**Oggetto: Art.27-bis D.Lgs 152/2006 e s.m.i. – Provvedimento Autorizzatorio Unico.
F.LLI PACIFICI ING. C. & L. S.p.A. Progetto per la coltivazione di una cava di
travertino in località San Pietro nel Comune di ACQUASANTA TERME.
Conferenza di servizi in forma simultanea e modalità sincrona (art.14 legge
241/1990 e s.m.i.) del 24/07/2024.**

**Oggetto: Art.27-bis D.Lgs 152/2006 e s.m.i. – Provvedimento Autorizzatorio Unico.
F.LLI PACIFICI ING. C. & L. S.p.A. Progetto per la coltivazione di una cava di travertino in
località San Pietro nel Comune di Acquasanta Terme (AP).
Conferenza di servizi in forma simultanea e modalità sincrona (art.14 legge 241/1990 e
s.m.i.) del 24/07/2024.**

La visibilità nelle intersezioni (3)

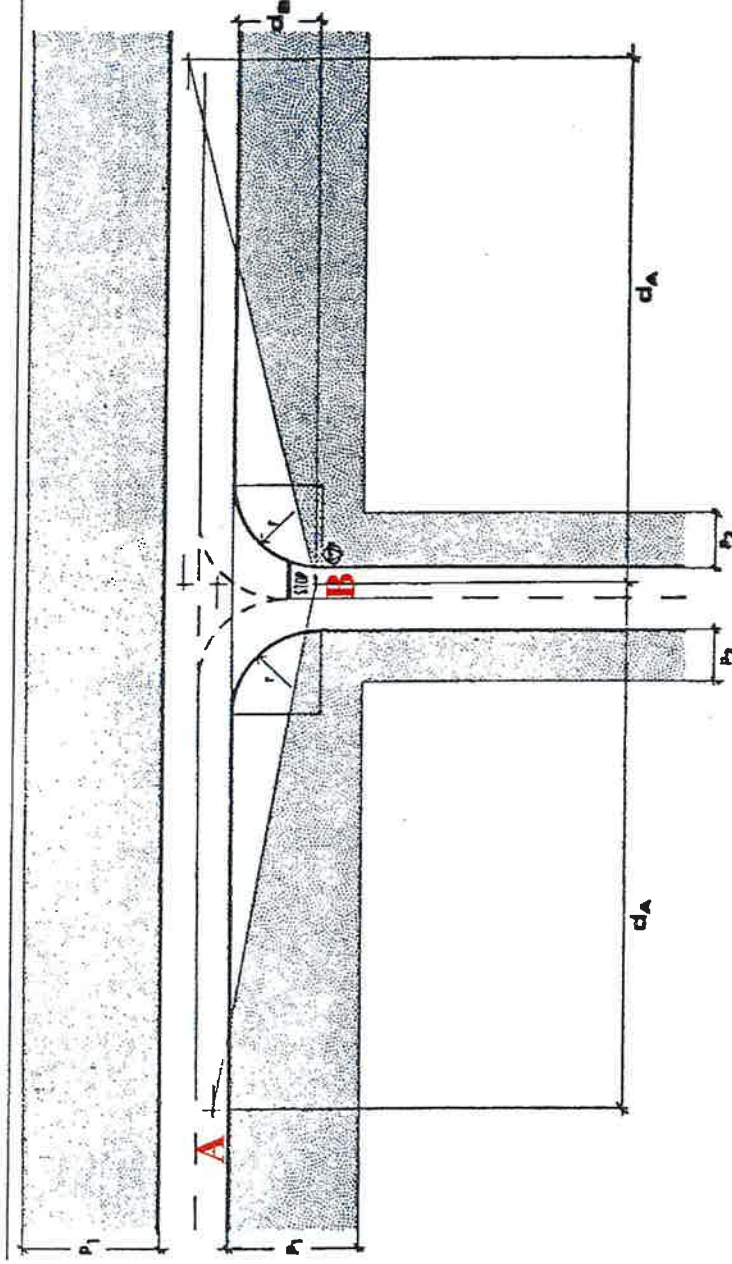
In caso di regolazione mediante segnale di STOP, il vertice del triangolo di visibilità relativo alla direzione secondaria si pone ad una distanza di 3 m dalla linea di arresto:
